Liaison intercommunale d'eau potable entre les UDI de DELLE et BEAUCOURT

Compte rendu de la réunion – n°4
 du Mardi 30 juin 2020

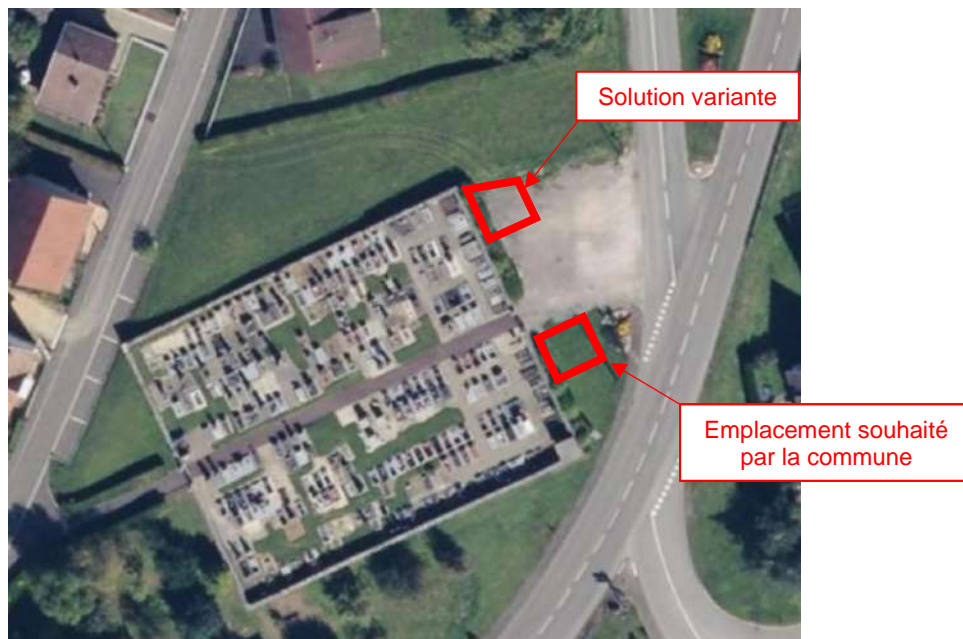
La commune souhaite que le poste soit implanté dans l'espace vert côté sud de l'entrée du cimetière. Cet emplacement soulève plusieurs problèmes :

- La présence d'une ligne électrique aérienne haute tension au-dessus qui risque de gêner lors d'intervention avec des engins de manutention. Ainsi que la présence à proximité d'un poteau électrique béton.
- La faisabilité technique pour le raccordement des eaux d'égouttures sur le réseau d'assainissement existant.

Une autre solution est proposée par la commune si le premier emplacement n'est pas envisageable. Celui-ci se situera côté nord de l'entrée du cimetière.

La commune demande que la clôture projetée côté Nord soit alignée le long de l'espace vert (en partant du coin du mur du cimetière vers le poteau téléphonique).

STPI fera des relevés sur site pour confirmer la faisabilité technique de cette implantation.

STPI enverra un détail des implantations à la commune avec copie à la CCST et à BEREST.
